# 949 - Gleiwitzerstr. 3-13, Fassaden/Balkonsanierung - Gleiwitzerstr. 3-13, 94036 Passau

Baustellenbegehung, 17.08.2021

Datum: 17.08.2021, 14:00 Uhr Bauleiter: Leonhard Maier Wetter: 22°C, wolkig

## (97) Mangel

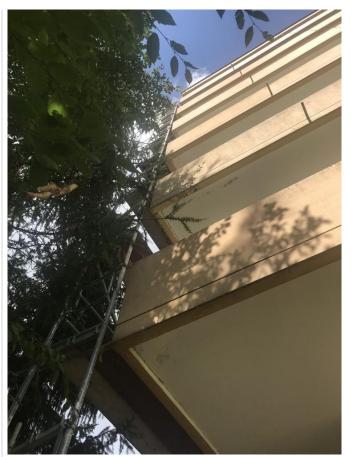
Umfangreiche Betonsanierungsarbeiten an den Giebelseiten (Abgebrochene Kanten und Ecken, Wasserschäden an den Balkonunterseiten an den Ecken durch ungenügende Abdichtung) bedingen eine ordentliche Betonsanierung.

Abgebrochene Betonteile an den Brüstungen müssen ergänzt und reprofiliert werden.

(98) Mangel

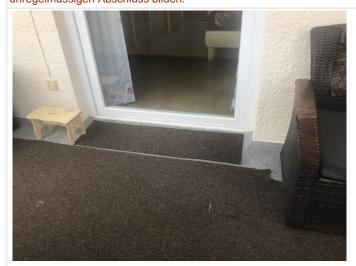
Durchfeuchtungen an den Balkonecken G13

Solange das Gerüst steht, wäre es sinnvoll, dass die Bäume an der Stirseite stark zurückgeschnitten werden, da die Äste die Bausubstanz schäden. Kann der Hausmeister von der Verwaltung damit beauftragt werden?	Betrifft: Donautreuhand (Bauherrenvertreter)
